**REVISÃO DO PLANO DE PORMENOR DA ALAMEDA 1 DE MARÇO  
E RUA JOÃO DOS SANTOS SIMÕES – UOPG 6**

**5ª Fase: Versão final do plano**

**RELATÓRIO DE PONDERAÇÃO**

### Planta de implantação

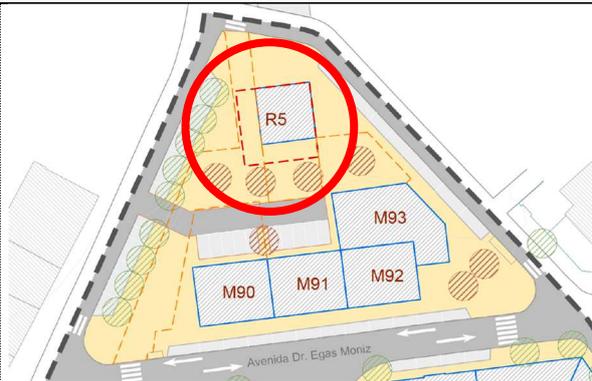
Introdução de um novo edifício proposto na zona norte da área de intervenção e eliminação da possibilidade de ampliação do R5

Nesse sentido, será delimitado um novo edifício proposto na planta de implantação, com uma configuração a semelhante à do R5, de modo a garantir que se mantém a fluidez no espaço público e a área de estacionamento à superfície prevista. O quadro de edificabilidade será corrigido em conformidade.

### Planta de situação existente

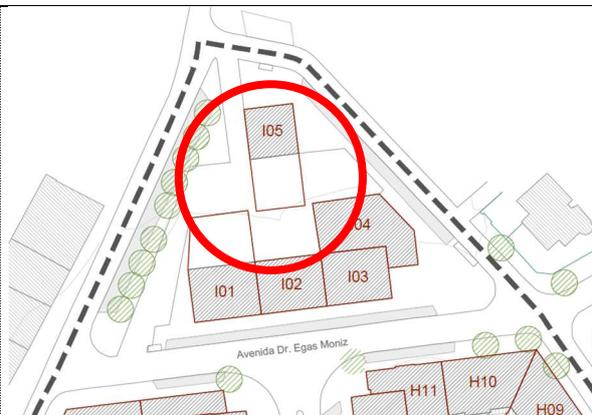
Correção do traçado da parcela relativa ao edifício I05 e inclusão de nova parcela

### Planta de transformação fundiária

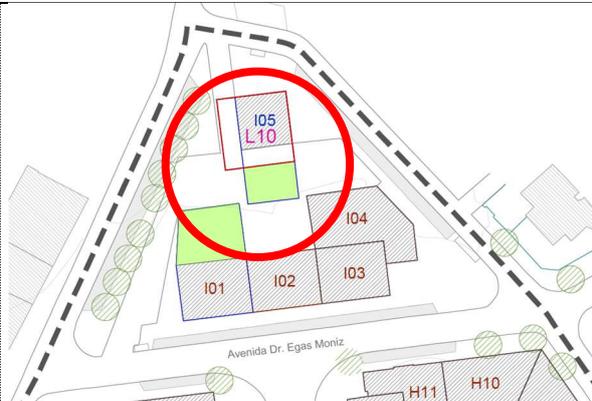
Correção do traçado da parcela L10 e inclusão da parcela resultante do novo edifício a inserir junto a este
